CIRCULAR CON CONSULTA N° 2

Por medio de la presente se notifican las aclaraciones y/o modificaciones correspondientes a la licitación pública para la contratación de la obra: **“NUEVO PAVIMENTO PARA AVENIDA CALASANZ - CIUDAD DE ROSARIO - PROVINCIA DE SANTA FE”**, aprobada por Resolución Ministerial N°266 de fecha 19 de abril de 2018.

NOMBRES	FIRMAS	FECHAS
PROYECTO	DPTO. S. C.		
DIBUJO	DAÑIL A.		01-12-07
MODIFICO	DAÑIL A.		
JEFE DEPTO.	BARUZZO C.		
ESCALA 1:50	COLUMNA PARA SEMAFORO CON PESCANTE DESMONTABLE DE 6,5 m DE LARGO DE BRAZO		N° PLANO 204/3

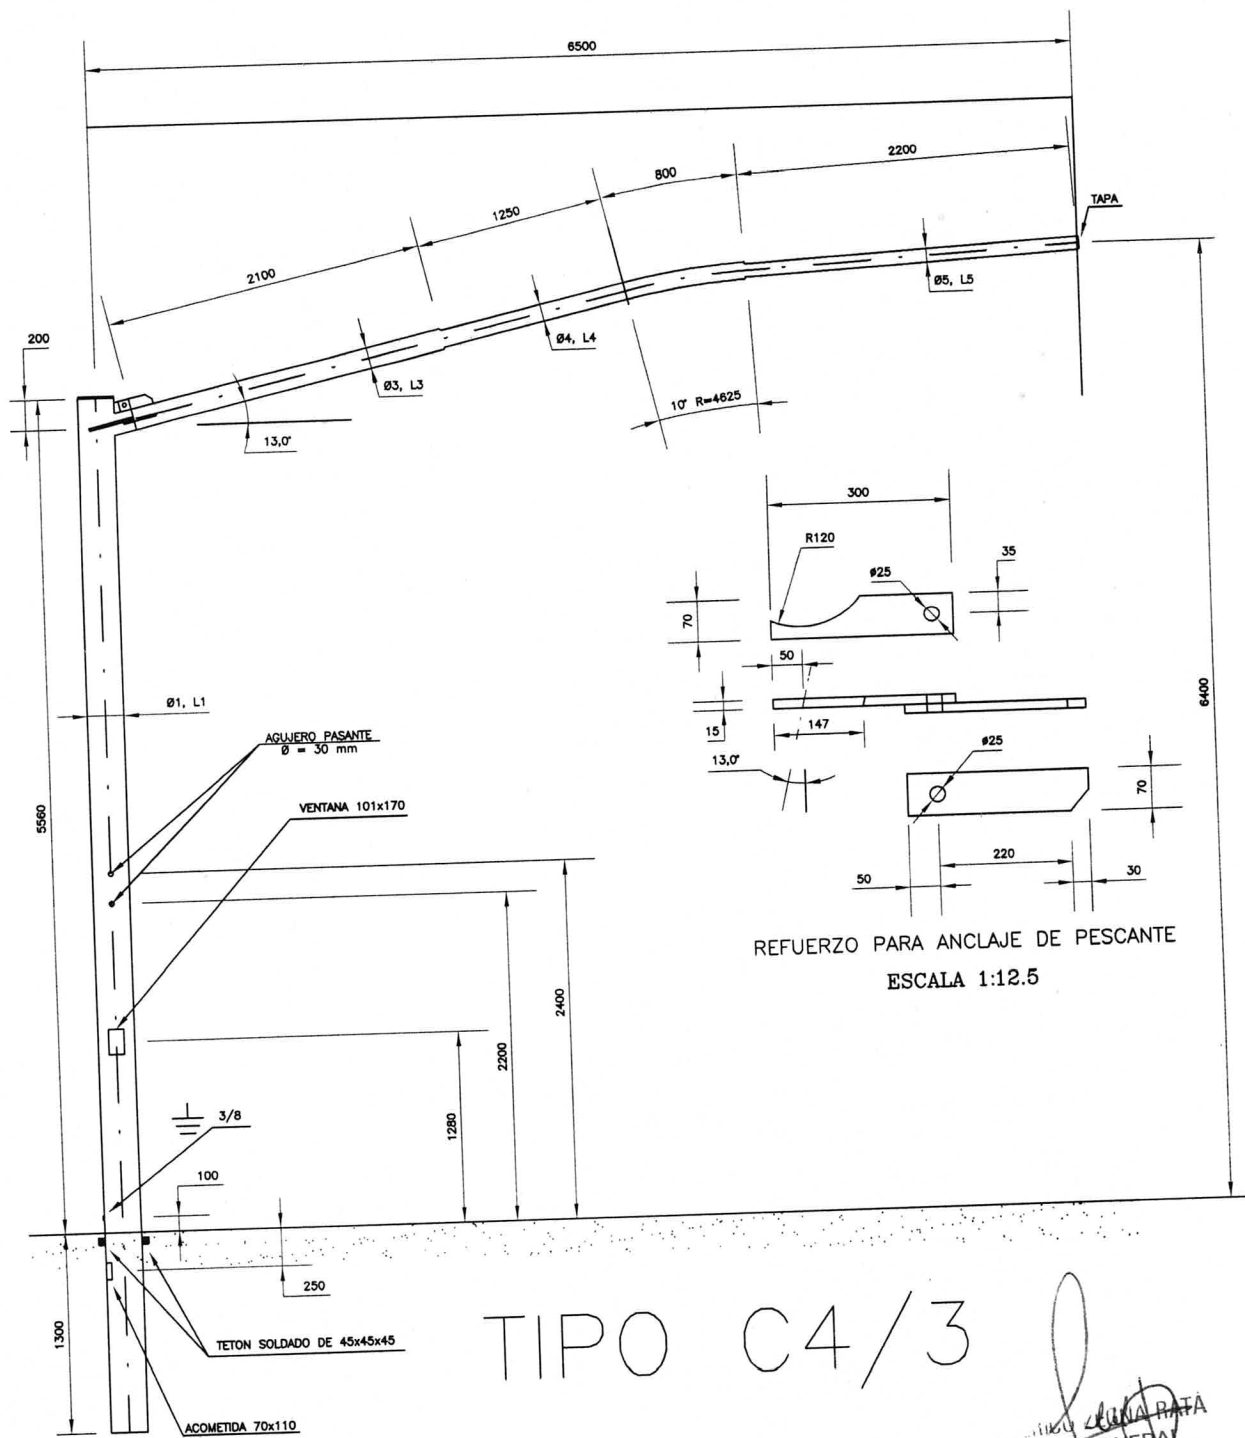
El ítem 93 “Instalación completa de columna con pescante pintada C4/3, según plano de detalle n° 203”, los planos de las intercepciones hacen referencia a la columna tipo C4/3. Este tipo de columna no se utiliza en rosario, si bien existe en el pliego en vigencia. ¿Dicha columna es la que se deberá implementar? De ser así, solicitamos la documentación para la ejecución de la misma, ya que no se encuentra en dicha documentación”

El presente ítem contempla la colocación de 6 columnas para semáforo tipo C4/3 con pescante desmontable de 6,50 metros. Se anexa el plano de detalle respectivo.
